Assunto|Subject Reserva Ecológica Nacional de Ponte de Lima
Reformulação da tipologia Zonas Ameaçadas pelas Cheias pós Conferência Decisória
Parecer da CCDDR-NORTE, I.P. e APA,I.P./ARH do Norte

DELIMITAÇÃO DA RESERVA ECOLÓGICA NACIONAL DE PONTE DE LIMA

Reformulação da tipologia Zonas Ameaçadas pelas Cheias pós Conferência Decisória de 15.05.2025
(convocada nos termos do disposto no n.º 6 do artigo 11.º do Regime Jurídico da Reserva Ecológica
Nacional – RJREN)

2.ª REVISÃO DO PLANO DIRETOR MUNICIPAL (PDM) DE PONTE DE LIMA

Fig.3 - ARPSI-ZAC desajustada na nova representação altimétrica

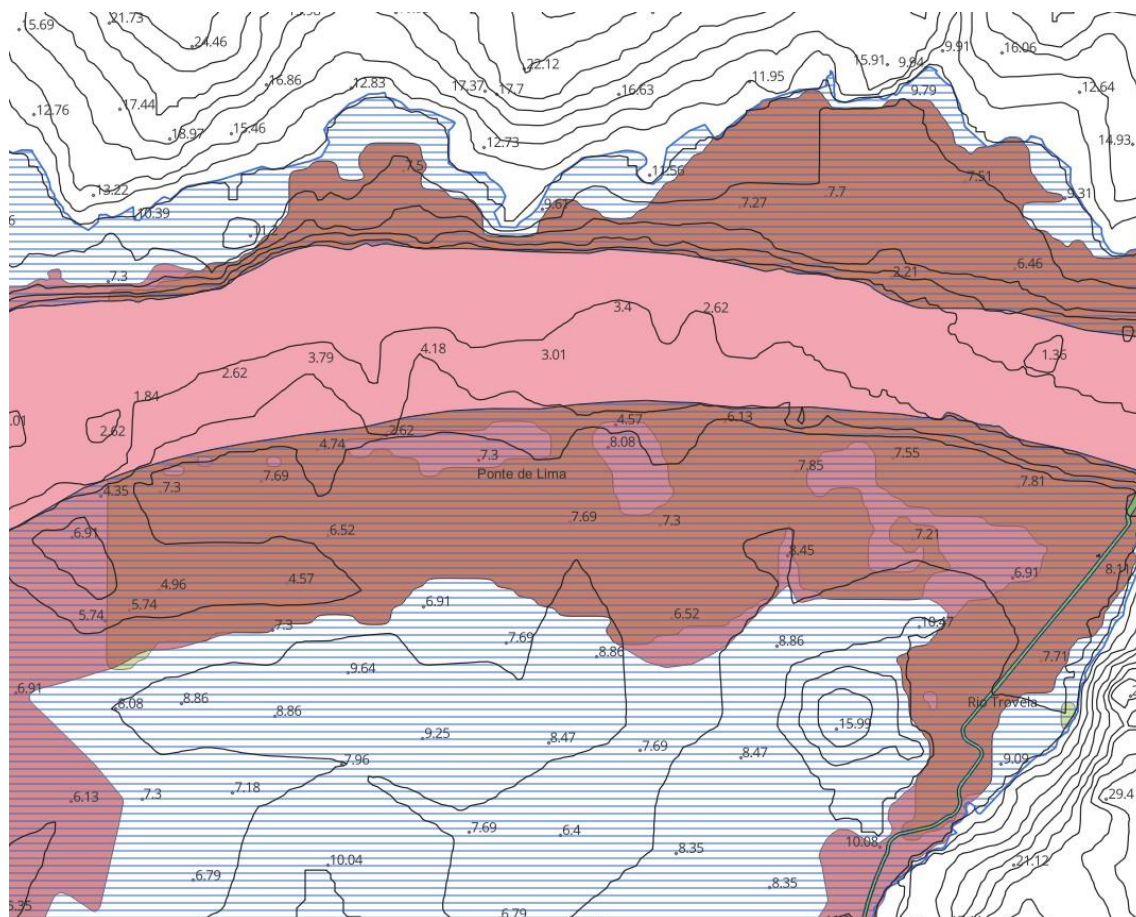
Verifica-se, também, que a jusante do início das Águas de Transição, as cotas de máxima cheia da ARPSI vão diminuindo em relação às do GEORISK, verificando-se que a jusante do Rio Trovela, na margem direita, a representação das ZAC delimitada pela ARPSI, não se ajusta à topografia representada pelas novas isolinhas e, na margem esquerda, a área inundada da ARPSI fica aquém de pontos com cota inferior, pelo que a área inundada nesta margem será mais extensa do que a representada.
